STADT LEVERKUSEN

2. Änderung des Landschaftsplanes Stadtteil Alkenrath, Bereich Schlosspark Morsbroich

Äußerungen zur frühzeitigen Beteiligung

Abwägungsvorschlag der Verwaltung mit Beschlussentwurf

Anlage(n): Lagepläne

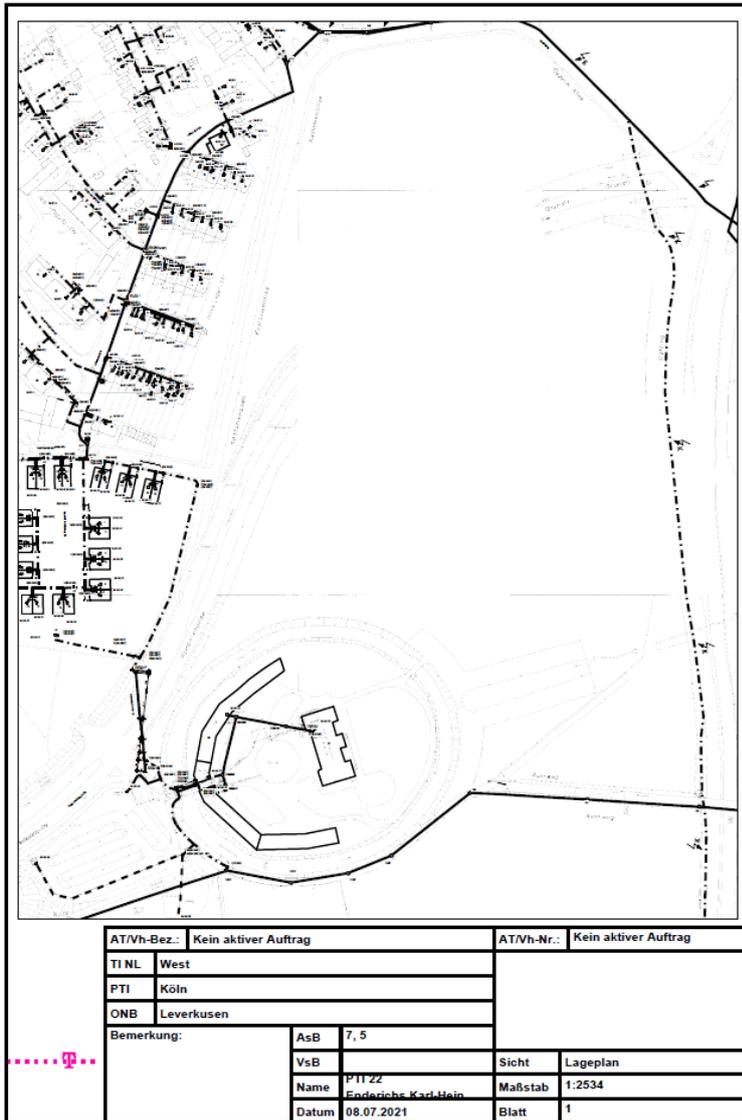
Einer Überbauung der Telekommunikationslinien der Telekom stimmen wir nicht zu, weil dadurch der Bau, die Unterhaltung und Erweiterung verhindert wird und ein erhebliches Schadensrisiko besteht. Dies betrifft die Bepflanzung im Teilbereich und die Telekommunikationslinie.

Aus den beigefügten Plänen sind die im Untersuchungsgebiet vorhandenen Telekommunikationslinien der Telekom ersichtlich.

Die in der Äußerung aufgeführten Hinweise betreffen den Geltungsbereich der 2. Änderung des Landschaftsplans möglicherweise in Randbereichen und werden im Rahmen der Bauausführungsplanung beachtet.

Übersichtskarte

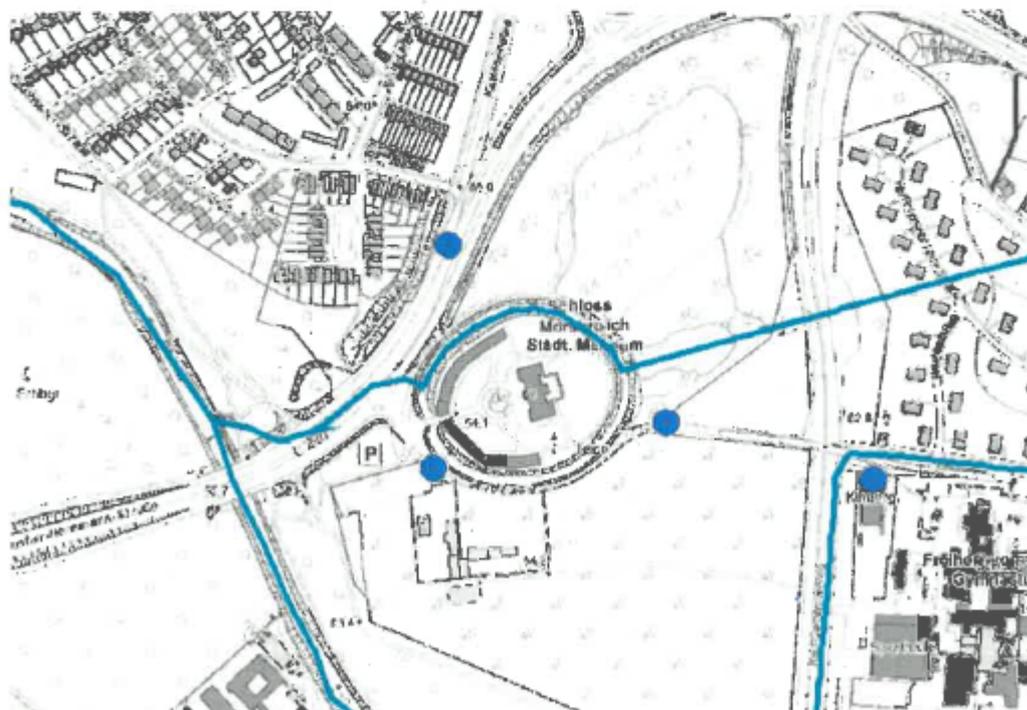
5. Bei dem in Anlage 4 gelisteten Naturdenkmal (ND) Df 2.3-54 handelt es sich nicht um eine Blutbuche, sondern um eine Rotbuche.
6. Das in Anlage 4 gelistete Naturdenkmal (ND) Df 2.3.57 Sommerlinde ist in Anlage 2 nicht eingezeichnet.

- Die beiden im neuen Landschaftsplan angedachten Naturdenkmale Nr. 2.3-60 und 2.3-87 sind abgängig. Beide weisen abgestorbene Kronenbereiche auf und haben nach Einschätzung vom 20.07.2021 durch unseren Arborist Herrn Neuenhaus kaum Zukunftsperspektiven. Eine Ausweisung als ND scheint daher fragwürdig. Ein Erhalt als Habitatbaum sollte weiterhin angestrebt werden.

- zu 1.5:** Der in der Äußerung aufgeführten redaktionelle Hinweis wird im weiteren Verfahren beachtet.
- zu 1.6:** Der in der Äußerung aufgeführten redaktionelle Hinweis wird im weiteren Verfahren beachtet Das Naturdenkmal (ND) mit der Bezeichnung „d“ hat die Nummer 2.3-57 und nicht 2.3-76.

- zu 1.7:** Die abgängigen ND werden als ND gestrichen und im weiteren Verfahren als geschützte Landschaftsbestandteile nach § 29 (1) Nr. 4 Bundesnaturschutzgesetz (BNatschG) festgesetzt. Es ist davon auszugehen, dass das gebildete Totholz durch xylobionte Arten (Pilze, Insekten) und Baumhöhlenbewohner genutzt werden könnte und wahrscheinlich auch schon genutzt wird. Der Berg-Ahorn weist bereits Spechtlöcher auf.
